2 温井ダムを管理する国の主張

3 学識経験者の見解（温井ダム(国)の主張に対して）

4 検証結果

台風14号における温井ダムの洪水調節

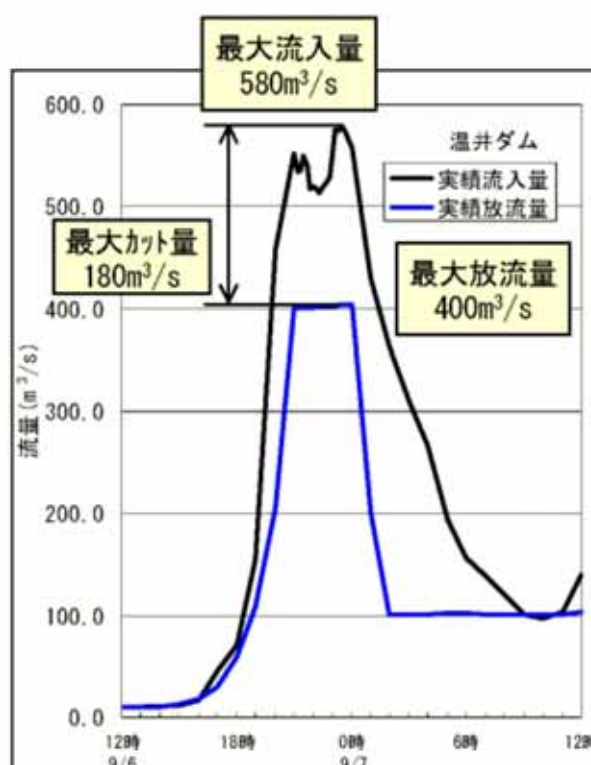
- ◆ 温井ダムによる洪水調節を行わなかった場合は、より大きな規模の被害が生じた可能性もあり、今回の洪水調節の効果はあったと認められる。
- ◆ しかしながら、さらに大きな水位低下を実現できなかったかという観点から、ダムのより効果的な操作の可能性を検討する必要がある。

河原 教授	<p>(温井ダムの洪水調節によって下流域での流量を低減させたこと、それによって下流区間の水位を低下させたことは事実である。</p> <p>(ただし、さらに大きな水位低下を実現できなかったのかという観点から、ダムのより効果的な操作の可能性を検討していただくことが必要である。</p> <p>(なお、温井ダム(国)が主張する水位低減量の 35 c m が正確な値であるかどうかについては、妥当そうな値ではあるが、太田川の正確な流量等が公表されていないため、計算できない。</p>
石井 助教授	<ul style="list-style-type: none">◆ ダムによる洪水調節により被害を軽減させる効果は認められるが、温井ダム(国)が主張するダムに貯水したことによる水位低減量の 35 c m については詳細な検討が必要と思われる。◆ 試算による流量や国土交通省の資料によると、水位低減量の 35 c m は、中電ダムの貯水量も含まれており、温井ダムだけの効果は半分程度と考えられる。◆ もし、ダムによる洪水調節を行わなかった場合には、より大きな規模の被害が生じた可能性もあり、被害を少しでも減少させるという意味で今回の洪水調節の効果はあったと考えられる。
